# 改善箇所説明図

### 【エールベベ・クルット 3i 全品番】

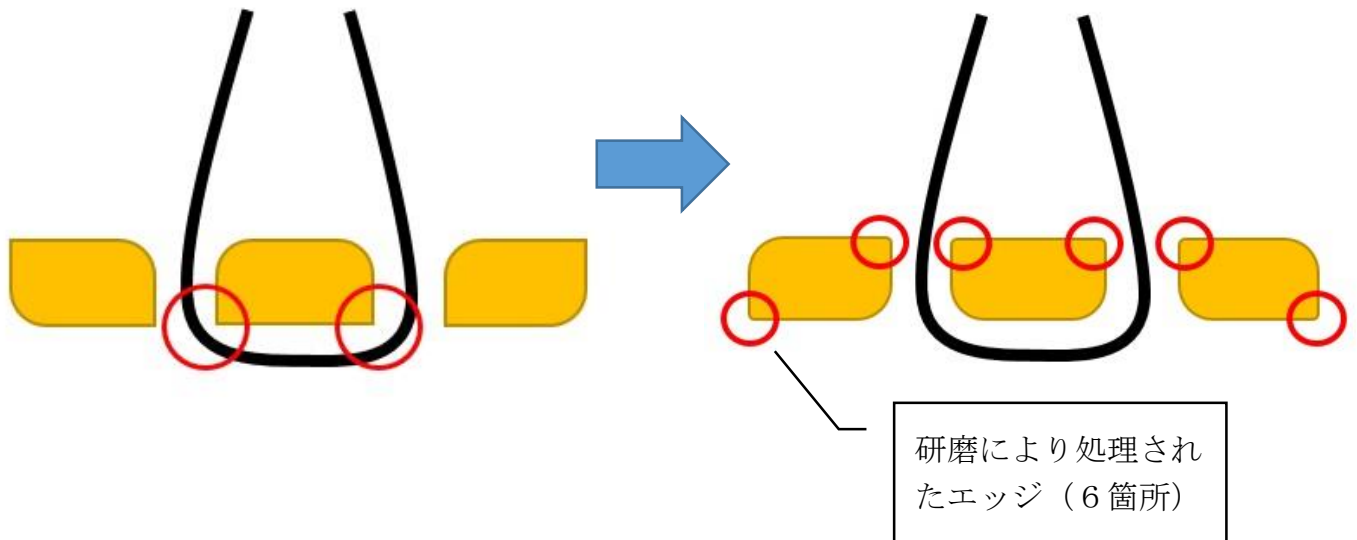
股ベルトアッセンブリー取付部の金属製プレートの端部処理が不適切なため、当該プレートとの摩擦により股ベルトが損傷することがある。そのため、そのまま使用を続けると損傷が進行し、最悪の場合、当該ベルトが破断して、乗員を十分に拘束できないおそれがある。

- 対策された股ベルトアッセンブリーを取り付けた製品と交換する。

金属製プレートに研磨行程を追加しエッジを処理し、  
更に金属製プレートの向きを裏返して股ベルトを縫製する。
